改善箇所説明図

基準不適合発生箇所

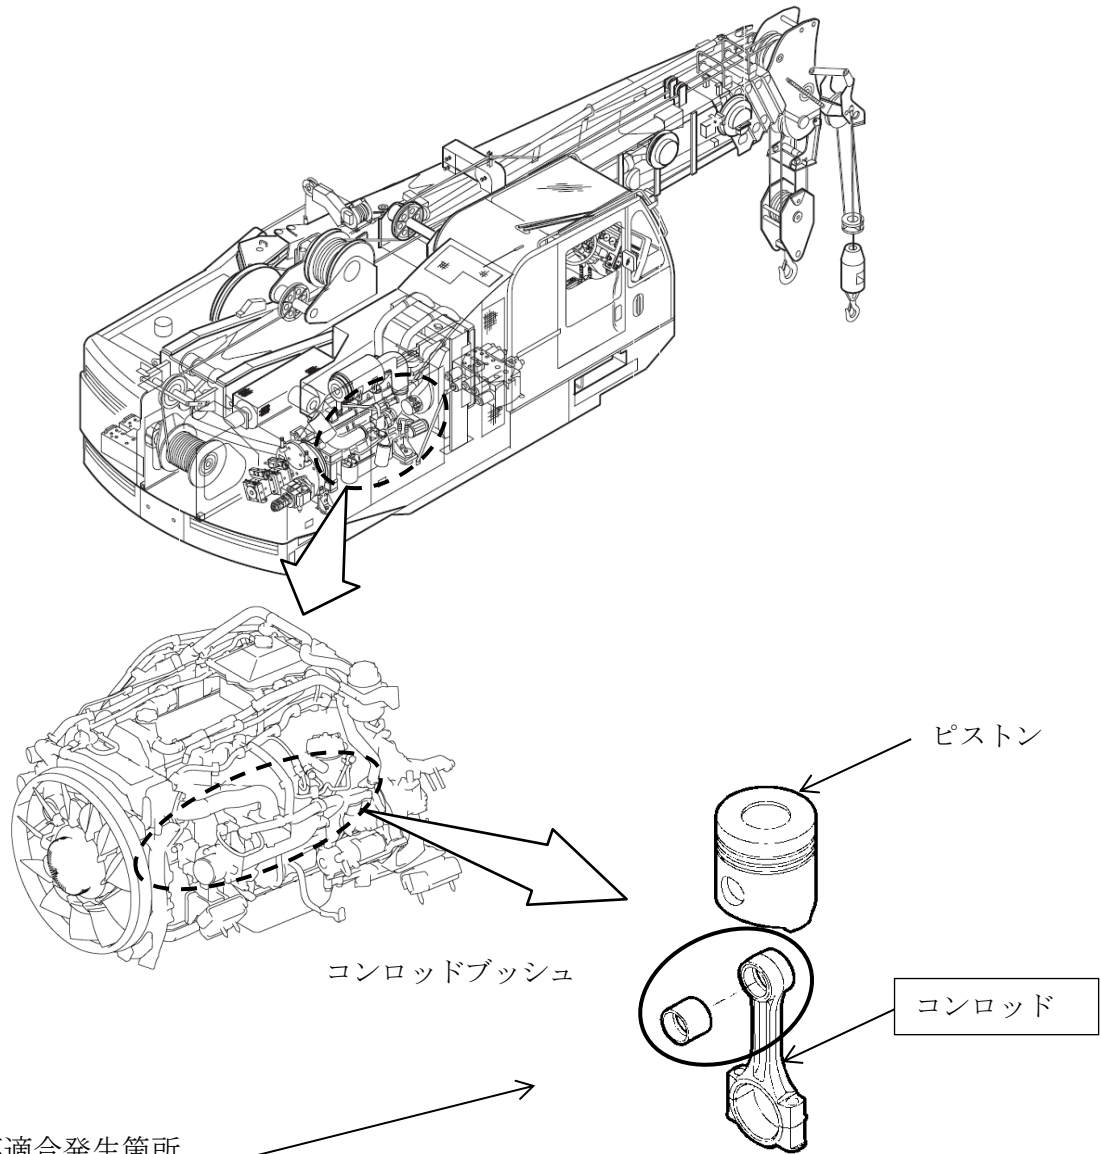
ホイール・クレーンのエンジンにおいて、コンロッドブッシュ挿入時の製造条件が不適切なため、ブッシュの保持力が不足しているものがある。そのため、そのまま使用を続けると、最悪の場合、エンジンが破損し、走行できなくなるおそれがある。

全車両、コンロッドの製造番号を点検し、対象となるものはコンロッドを良品に交換する。

改善済車両にはシリンダヘッドカバーに黄色ペイントを塗布する。
